## **AVANÇ POUM LA GARRIGA**

### ***FASE 3: Valoració de l'exposició pública i dels informes dels organismes a l'Avanç***

*Juliol 2019*

Fig.1:Esquema possibles aparcaments dissuasoris a la Doma i nou accés C-17

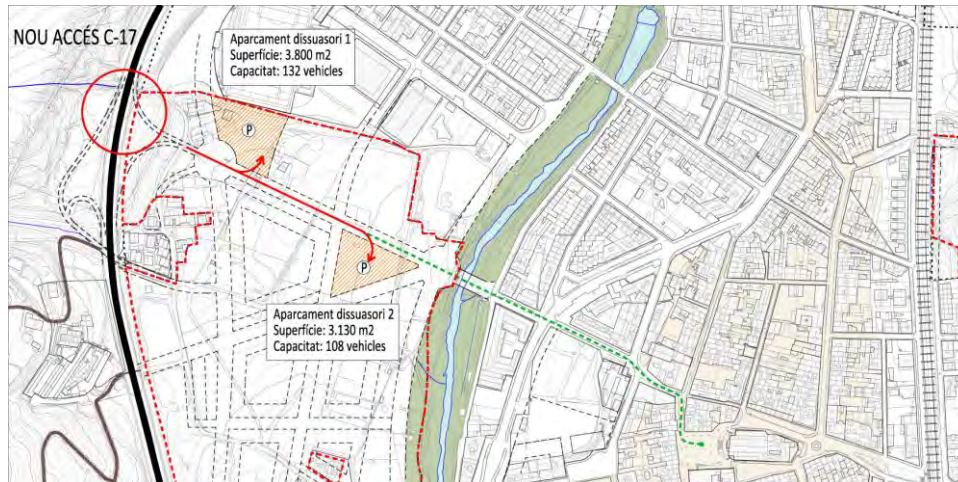
adient per a la continuació del POUM aprofundir en la possibilitat de pacificar aquesta via i la peatonalització del centre, acompanyat d'un bon estudi de mobilitat i definir millor actuacions claus com el nou accés a la C-17 amb un aparcament dissuasori a la Doma, el nou pas de la Ctra. de Samalús i les millores en la xarxa d'itineraris accessibles que potenciïn els desplaçaments a peu o en bicicleta.

Fig. 3: Secció fugada del futur pas sota les vies al c. Guifré

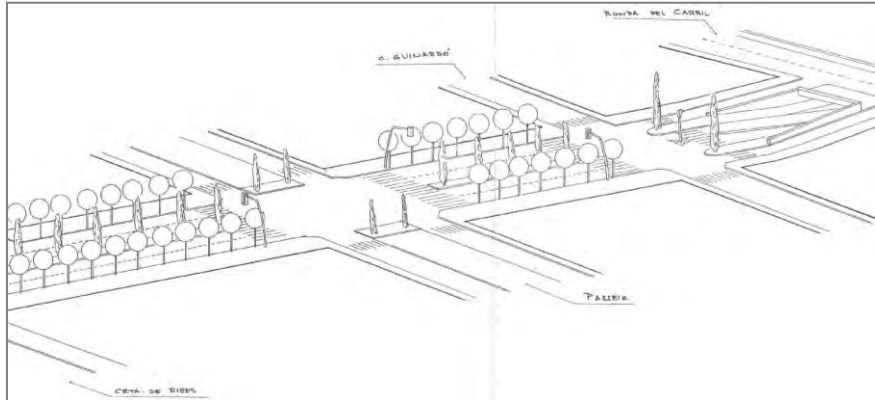
Es tracta d'un element clau de la futura estructura del POUM i que ha estat un dels temes més comentats durant el període d'exposició pública, tant pel que fa a tallers, recollida de suggeriments i informes. Tot i haver recollit certa preocupació per part de veïns del c. Guifré, respecte a la possibilitat de que s'afecti a les seves cases i de que el carrer es torni una via ràpida, així com la por a que el nou pas afecti al caràcter tranquil del Passeig, es considera que el POUM ha de mantenir aquesta proposta que compta amb un suport ampli de la ciutadania i amb la valoració favorable de la comissió d'urbanisme.

Entenem que és necessari realitzar un esforç per a explicar amb més detall i de manera comprensiva la proposta i fer entendre que es manté la idea que ja es proposava a l'al·legació presentada pels veïns al pla vigent amb l'informe annex referent a l'ample del c. Guifré, sense afectar les parcel·les o la banda sud.

Cal tenir en compte que, amb la supressió del pas a nivell, l'accés a Cànoves i Samalús tindria únicament el pas del túnel d'Onze de Setembre, ja prou col·lapsat.

Fig.4: Reconsideració AT2 Passeig Congost – Moranta

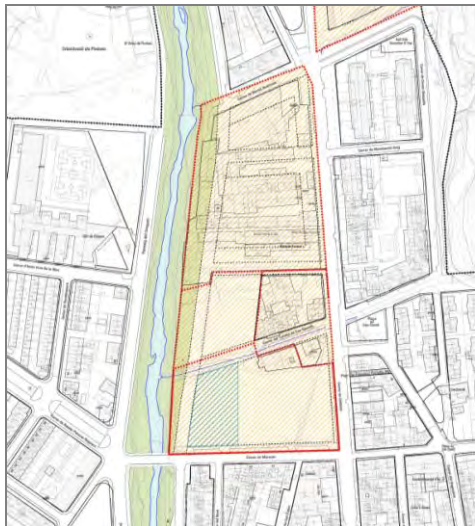
Es considera que per a la continuïtat dels treballs, tot i que a l'Avanç s'ha tractat com una sola àrea de transformació, es defineixin a l'aprovació inicial Polígons d'Actuació Urbanística independents per tal de facilitar la seva gestió i execució, mantenint la condició de realitzar un projecte d'urbanització unitari del passeig del Congost, el qual serà condició prèvia per al desenvolupament de qualsevol dels àmbits.

La delimitació dels diferents polígons es realitzarà d'acord amb l'estructura de la propietat. Les condicions d'edificabilitat i densitat seguiran l'estratègia de contenció del creixement de l'Avanç, garantint la viabilitat de les actuacions mitjançant l'avaluació econòmica i financera dels diferents polígons.

Com a consideració per a continuar els treballs s'indica amb caràcter orientatiu la ubicació d'una peça d'equipaments i espais lliures al sud de l'àmbit. Es considera la ubicació més adient ja que és la zona més pròxima al centre, en un punt important davant del pont i que potencia el Passeig del Congost dotant-lo de més espais lliures i activitats.

Fig. 6: Situació bassa de laminació proposada

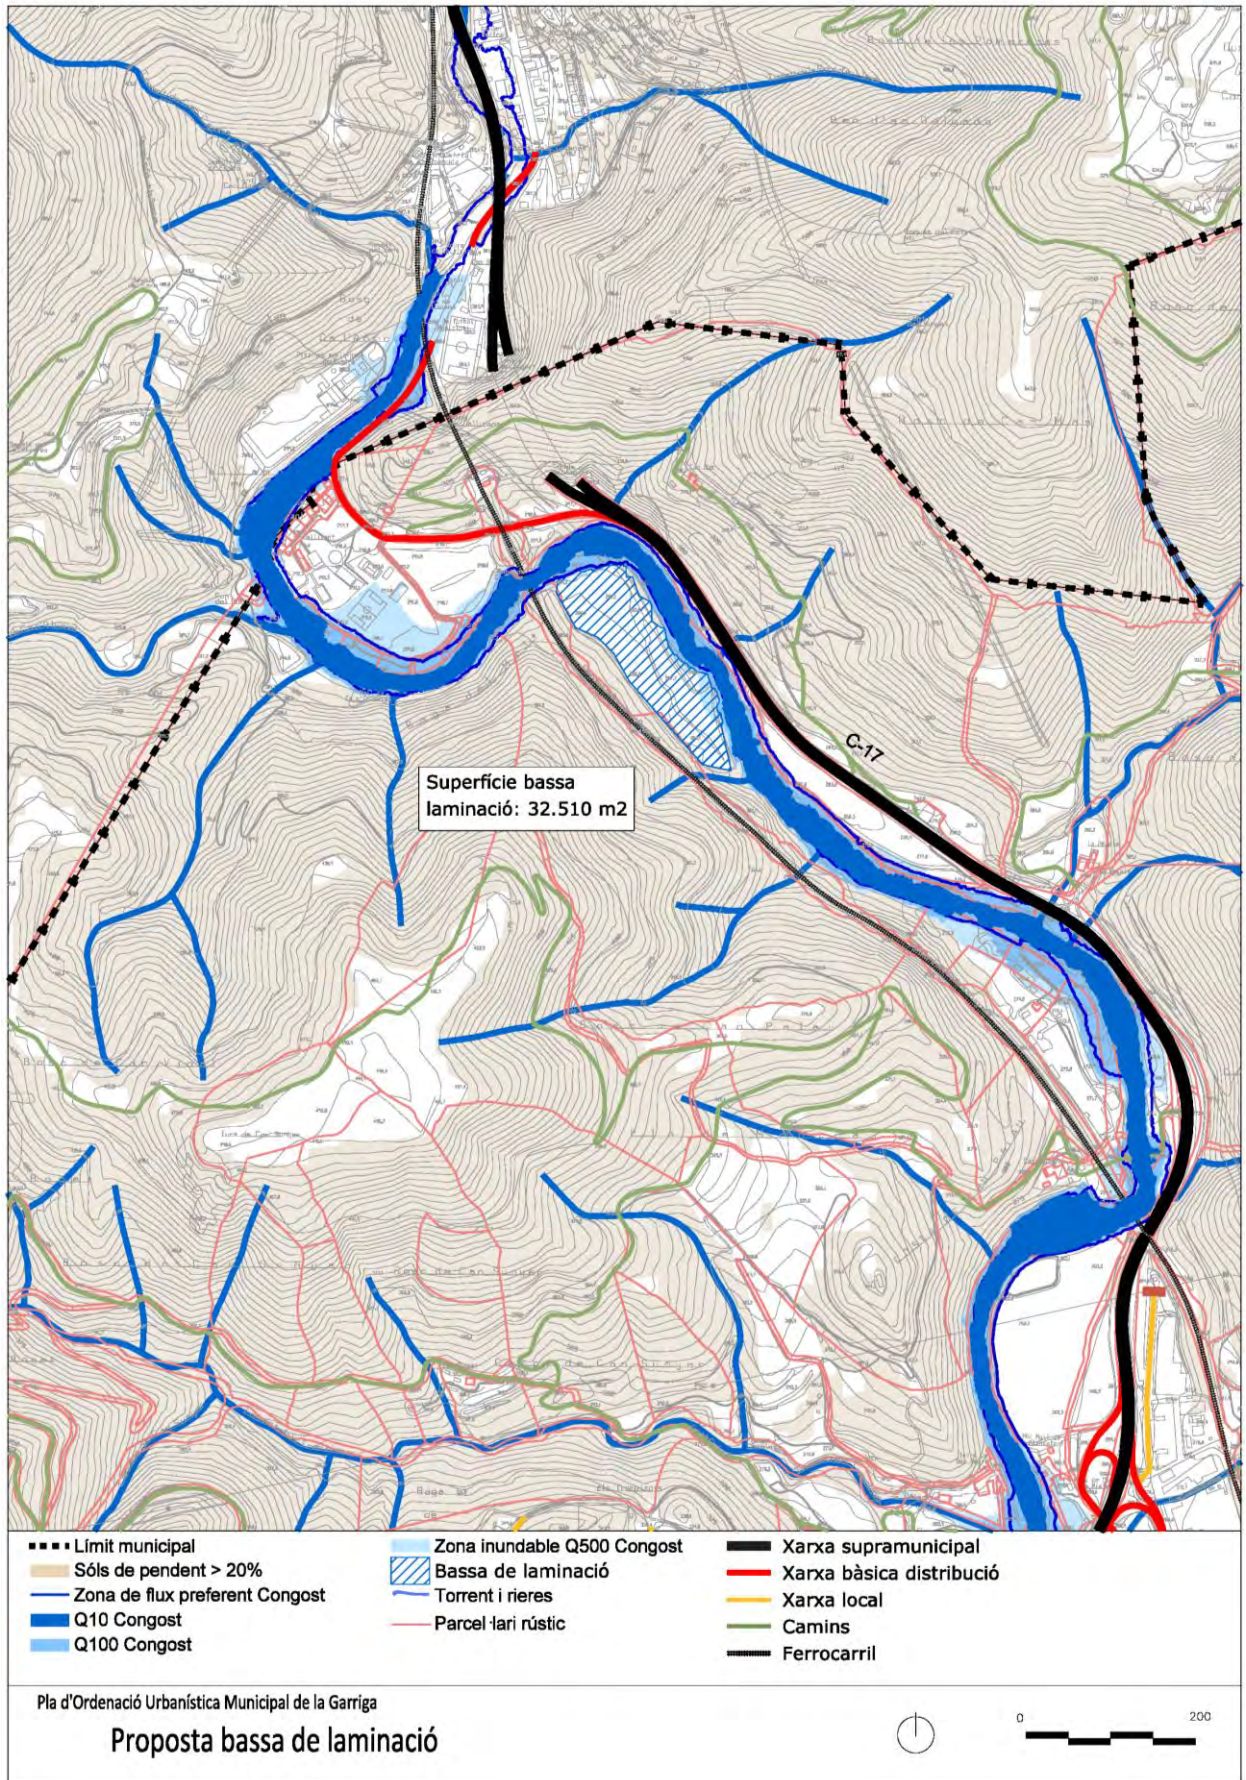
minimitzar l'afectació de la zona de flux preferent es separa l'edificació del Congost i s'eleva les cotes d'urbanització de les rasants dels nous vials. En aquest sentit, i per tal de contribuir a reduir en part els problemes d'inundabilitat del Congost, es proposa estudiar la possibilitat de preveure una bassa de laminació al Congost aigües avall de Gallicant (veure Gràfic annex).

Pel que fa als aspectes relacionats amb la inundabilitat que afecten a diversos àmbits d'actuació, ja hem indicat abans la necessitat de realitzar un estudi d'inundabilitat que contempli la possibilitat de crear basses de laminació aigües amunt del nucli (veure la figura 6, on s'ha indicat una possibilitat), i calcular la reducció del risc que pugui produir.

Fig.8: Reconsideració AT 8 – Ebenisteria

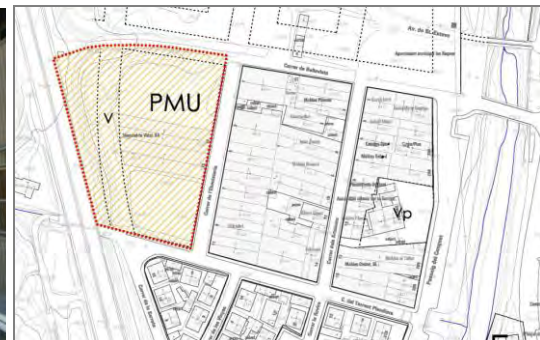
L'àmbit de transformació de les illes al voltant del carrer Ebenisteria presenta una gran complexitat i per tant serà necessari un estudi en profunditat tant de les activitats existents com de les condicions de transformació. Es considera adequat mantenir l'estratègia de transformació d'ús que ja preveia el PGOU, però entenent que l'àmbit s'haurà de subdividir ja que es tracta d'illes amb diferents condicions. A l'illa situada entre el c. Ebenisteria i la C-17, molt poc consolidada i on es preveu la prolongació del c. de la Serreta, caldrà delimitar un àmbit d'actuació (PAU). En canvi les altres dues illes compreses entre el c. Ebenisteria i Passeig del Congost que estan completament consolidades i on existeixen un gran nombre d'activitats econòmiques, es considera adequat mantenir una regulació semblant a la prevista al PGOU (clau 9), on es preveia la transformació de l'ús industrial al residencial en habitatge plurifamiliar tot i permetent la continuïtat de les activitats, sempre i quan siguin compatibles amb l'entorn residencial. La qualificació que reguli aquesta zona permetrà els usos actuals d'activitat econòmica tot establint les condicions per transformar cada illa per mitjà d'un PMU, del qual es definirà l'edificabilitat màxima i les cessions corresponents d'equipaments i espais lliures. A l'illa delimitada entre el c. Artesans i el Passeig Congost caldrà mantenir la masia existent i el seu entorn com a verd privat.

Fig.9: Proposta AT9 – Carretera de l'Ametlla

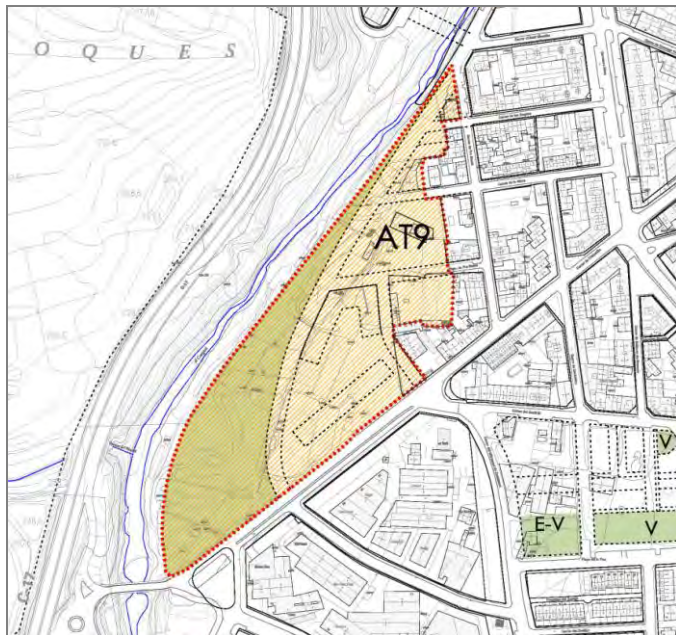
Es considera adient modificar l'ordenació proposada a l'Avanç, preveient dues opcions que caldrà estudiar amb més detall i decidir-ne la més idònia durant la redacció del document per aprovació inicial. La primera opció és que el PAU mantingui l'àmbit proposat com a AT9, deixant en sòl no urbanitzable la zona inundable on se situen els horts, i ajustar els paràmetres d'edificabilitat, nombre d'habitatges i cessions per tal de garantir la viabilitat del sector.

La segona opció és ampliar l'àmbit del PAU fins a la delimitació provinent de la UA27 vigent, qualificant la zona d'horts afectats per la inundabilitat com a espai lliure agrícola, concentrant l'edificabilitat en continuïtat amb la trama urbana existent.

Les dues opcions són coherents amb el model urbà proposat a l'Avanç i mantenen la protecció de la zona d'horts evitant l'afectació hidràulica. Caldrà aprofundir sobre la titularitat dels horts i el fet que la majoria de parcel·les aportades als diferents suggeriments sobre aquest àmbit se situen sobre la zona d'horts.

Fig.12: Proposta AC2 – Can Vilanova

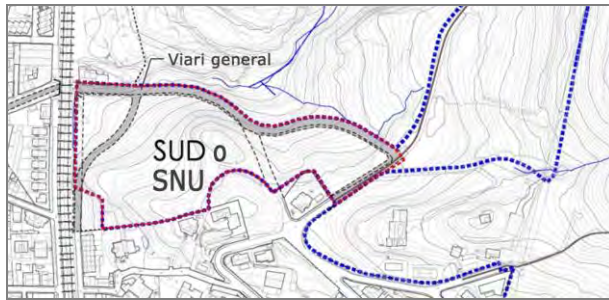
Es considera necessària una revisió de la idoneïtat de mantenir aquest sector, atès el fort pendent sobre el que se situa, la dificultat de realitzar la connexió viària i el sòl forestal que ocupa (pendent mitjà superior al 30%). Així mateix un cop definit l'àmbit caldria garantir la seva viabilitat econòmica. Aquest sector es posa en dubte a l'informe de la Comissió d'Urbanisme per les característiques del terreny i la connectivitat.

Per tant es proposen dues opcions, mantenir el sector de sòl urbanitzable o bé classificar l'àmbit com a sòl no urbanitzable mantenint la viabilitat com a sistema general, per tal de completar la trama urbana al nord de Can Vilanova i millorar el pas del Torrent de la Cova sota el ferrocarril.

Fig. 13: Problemàtiques detectades a la regulació dels teixits

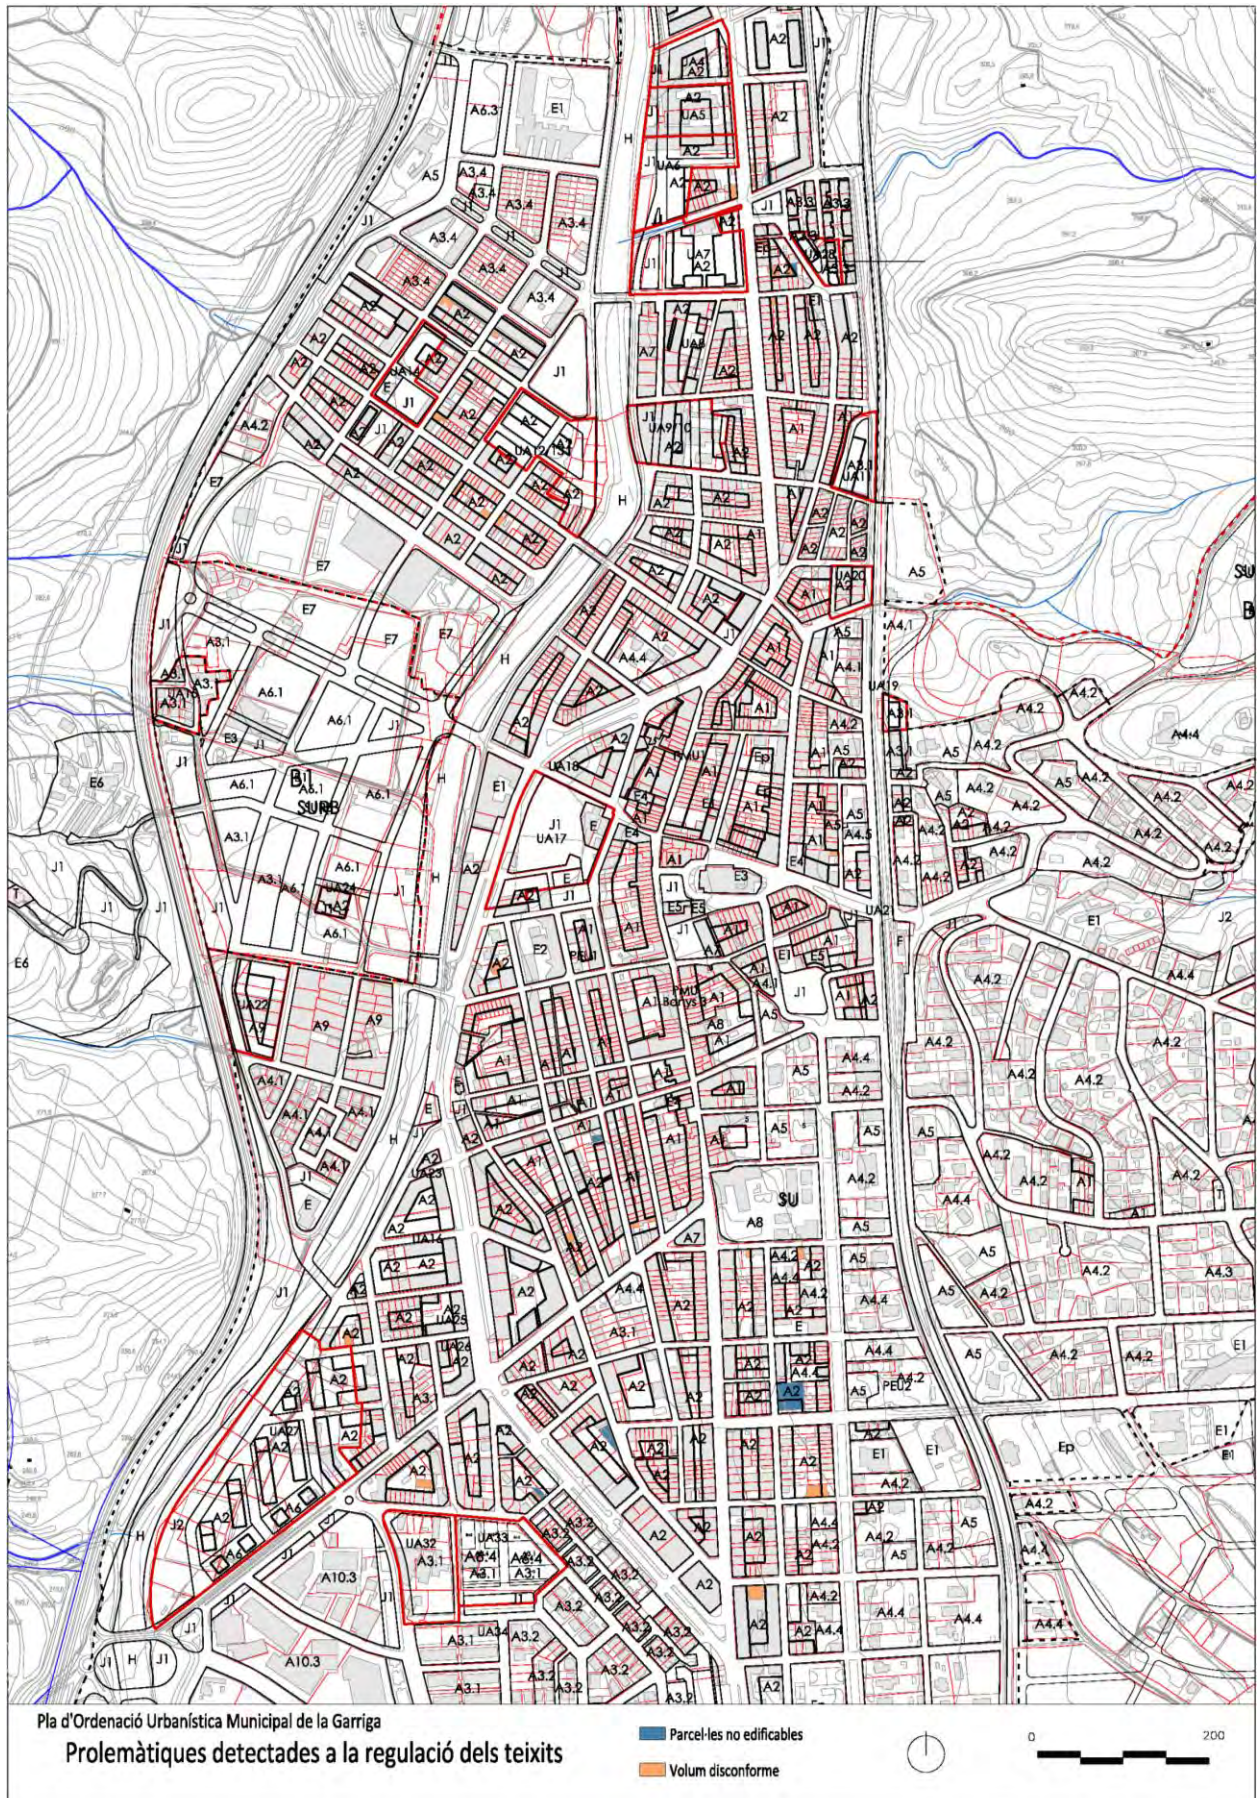
Es considera necessària la revisió dels paràmetres de regulació de l'edificació establerts al PGOU actual (profunditat edificable, espais no edificables de parcel·la), que presenten importants incoherències amb la parcel·lació, generant en alguns casos solars no edificables. Tot i que es realitzarà una ordenació pormenoritzada de tota l'àrea urbana es recullen les problemàtiques aportades als suggeriments al carrer Josep Sancho amb Vinyals, a Sancho Marraco i a la cantonada Ctra. de l'Ametlla amb Ctra. Nova (on es proposa delimitar un polígon per resoldre la cessió de vial i reparcel·lació). S'adjunta plànol on s'han detectat algunes d'aquestes incoherències a tenir en compte.

Fig.15: Esquema càlcul àrea urbana

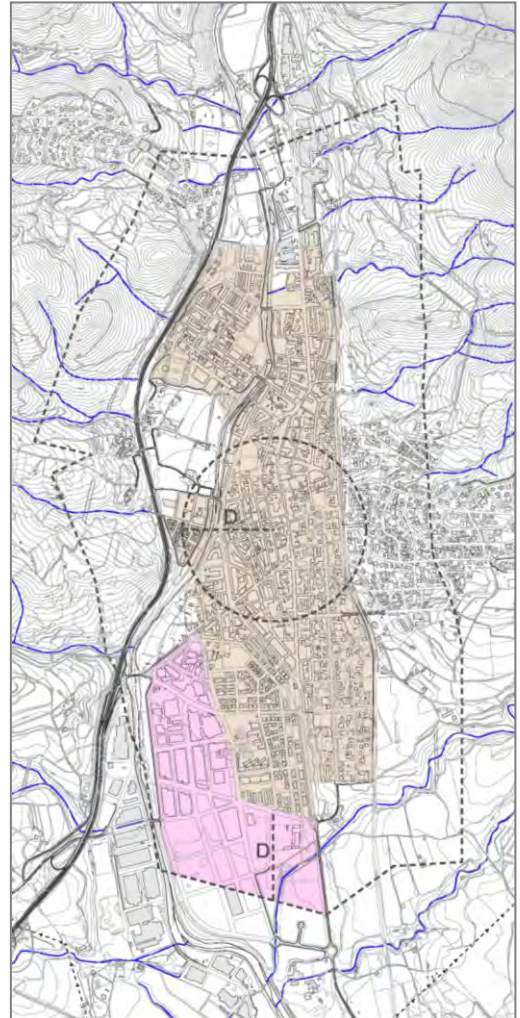
Serà necessari ajustar el càlcul de l'extensió màxima admissible d'acord amb l'article 3.15.3.b de les NOT, excloent part del polígon industrial de Can Terrers que resta fora de la franja al voltant de l'àrea urbana.

Adaptant la superfície segons informe urbanisme d'acord amb imatge adjunta, l'àrea urbana existent considerada serà:

$$A = 146,45 \text{ Ha} + 42,30 \text{ Ha} = 188,75 \text{ Ha}$$

$$E = 30 \times 188,75 \times 1/100 = \mathbf{56,52 \text{ Ha}}$$
